INFORME DE HITO DE CONTROL
N° 21984-2023-CG/MPROY-SCC

HITO DE CONTROL N° 1: AVANCE EN LA EJECUCIÓN DE
LA “REHABILITACIÓN DEL LOCAL ESCOLAR N° 88106
JOSÉ CARLOS MARIÁTEGUI CON CÓDIGO LOCAL
N° 025944” DEL PAQUETE 6 DE LA CARTERA DE
EDUCACIÓN, QUE SE REALIZA EN EL MARCO DEL
CONTRATO DE ESTADO A ESTADO, AL MES DE AGOSTO
DE 2023

2. DISEÑO ARQUITECTONICO DE LA INSTITUCIÓN EDUCATIVA INCUMPLE LAS NORMAS TÉCNICAS A040 Y A120 DEL REGLAMENTO NACIONAL DE EDIFICACIONES, LO QUE AFECTARÍA LA ACCESIBILIDAD UNIVERSAL A LOS SERVICIOS DE LA EDIFICACIÓN DEL LOCAL EDUCATIVO.

Imagen N° 3
2do Nivel Planta General- I.E. N° 88106 “José Carlos Mariátegui”

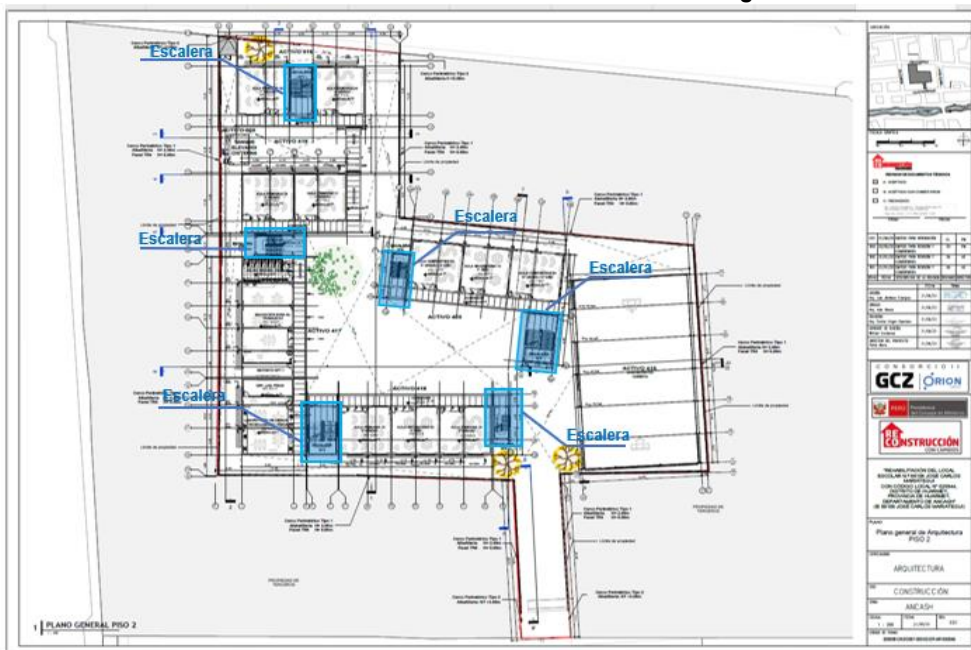
Al respecto, la Comisión de Control realizó una revisión selectiva de la documentación del Plan de Pre Culminación aceptado, advirtiendo que los planos generales de arquitectura de los cuatro (4) niveles de la Institución Educativa que se han proyectado, tienen escaleras como medios de acceso para los desplazamientos verticales entre el primer, segundo, tercer y cuarto nivel de la edificación, tal como se muestra en las siguientes imágenes:

Asimismo, de la revisión de la Memoria descriptiva de Diseño Arquitectónico aceptada que forma parte del Plan de Pre Culminación de la Institución Educativa, la Comisión de Control advirtió que, respecto a los accesos verticales entre los niveles de las edificaciones, se describe que se ha considerado escaleras como único medio de accesibilidad vertical, en este sentido tanto la Memoria Descriptiva como los planos del Plan de Culminación aceptado con comentarios, indican como único medio de accesibilidad, las escaleras.

En ese entendido, corresponde a la ARCC asegurar que las condiciones de accesibilidad universal en la I.E. José Carlos Mariátegui cumplan la normatividad vigente y que permita garantizar la accesibilidad y seguridad física de las personas con discapacidad a fin de que la infraestructura no constituya una barrera que enfrenten dichas personas y que impidan el acceso a su formación.

Imagen N° 4
3er Nivel Planta General- I.E. N° 88106 “José Carlos Mariátegui”

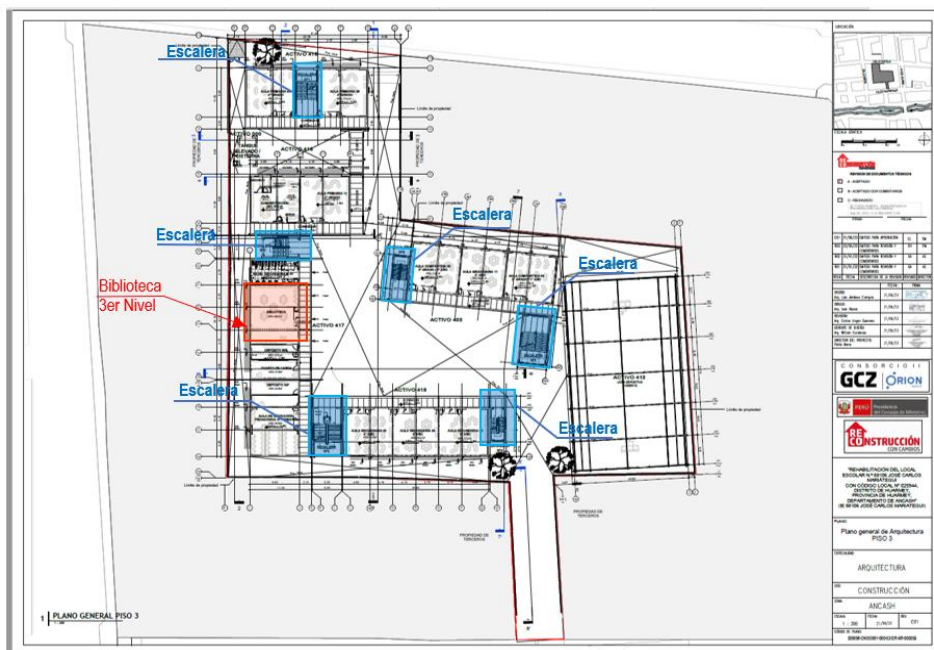
Cabe precisar que en el 3er y 4to piso se encuentran ubicados los ambientes de biblioteca y sala de usos múltiples respectivamente, espacios complementarios que concentran una cantidad importante de usuarios de todos los grados de instrucción de la institución educativa, tal como se detallan en las siguientes imágenes.

Imagen N° 6
1er envío de Master Plan- Entrega 01

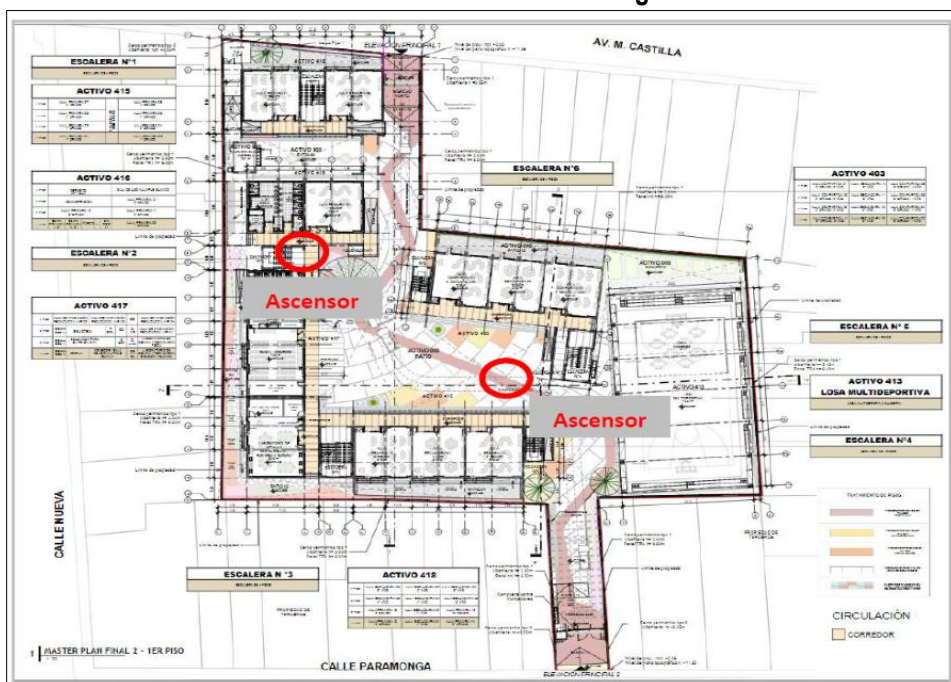
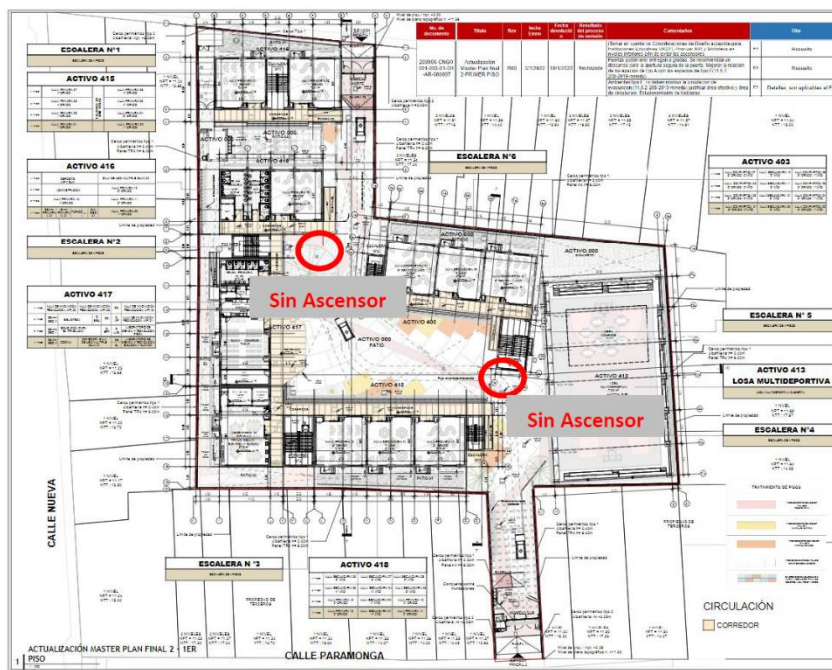
De la revisión selectiva de la documentación en la plataforma Aconex, la Comisión de Control advierte que, mediante CARTA N° CNGO-P21025-CAR-ADM-0217 del Contratista y Anexos¹¹ se detalla las “Demoras en los Entregables de Diseño de la I.E. 88106 José Carlos Mariátegui”, en la citada carta se indican las diversas observaciones y modificaciones al entregable 1 Master Plan del Diseño 01¹² de la institución educativa, es así, que el 10 de enero de 2022, el Gerente de Proyecto rechazó dicho entregable 1, propuesta que planteaba el uso de ascensores para resolver la accesibilidad vertical, proporcionando condiciones de accesibilidad universal a todos los usuarios, en cumplimiento de lo previsto en la Norma Técnica A.120; no obstante, dicho planteamiento fue observado por la ARCC.

Finalmente, el 15 de febrero de 2022¹³, el Contratista presentó la tercera versión del entregable 1 de diseño el mismo que fue aprobado el 17 de febrero de 2022¹⁴ con los cambios solicitados por el Gerente de Proyecto, retirándose los ascensores e incorporando los **salva escalera**. Respecto a esta propuesta, no se encontró en la memoria descriptiva ni en los planos aceptados del plan de pre culminación descripción y especificaciones técnicas de esta alternativa. Cabe señalar que la Norma Técnica “Criterios Generales de Diseño para Infraestructura Educativa” Resolución Viceministerial N° 010-2022-MINEDU de 25 de enero de 2022, norma vigente al momento de aprobación del Diseño 01 de la institución educativa, no prevé a las salva escalera como una opción de circulación vertical para lograr la accesibilidad.

A continuación, se puede observar el Master Plan 01 enviado por el Contratista y el Master Plan Final aprobado por la entidad:

Imagen N° 8
1er Nivel Planta General- I.E. N° 88106 “José Carlos Mariátegui”

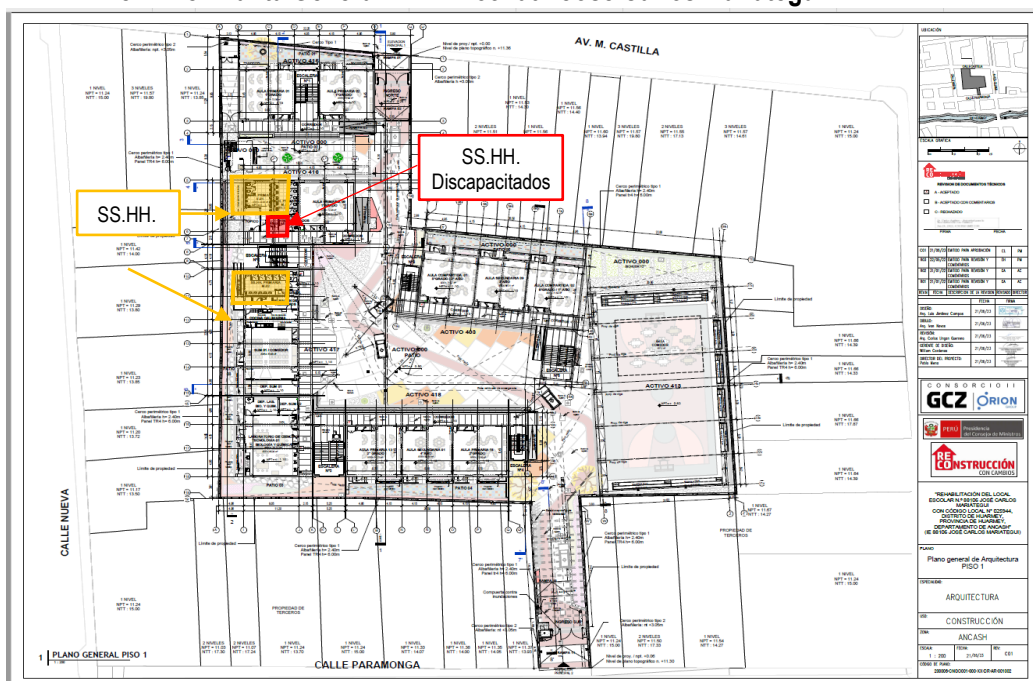
Al respecto, la Comisión de Control realizó una revisión selectiva de la documentación mencionada advirtiendo que los planos generales de arquitectura de los cuatro (4) niveles de la Institución Educativa muestran que el 2do, 3er y 4to nivel no cuenta con SS.HH. para personas con discapacidad y adultos mayores, tal como se muestra a continuación.
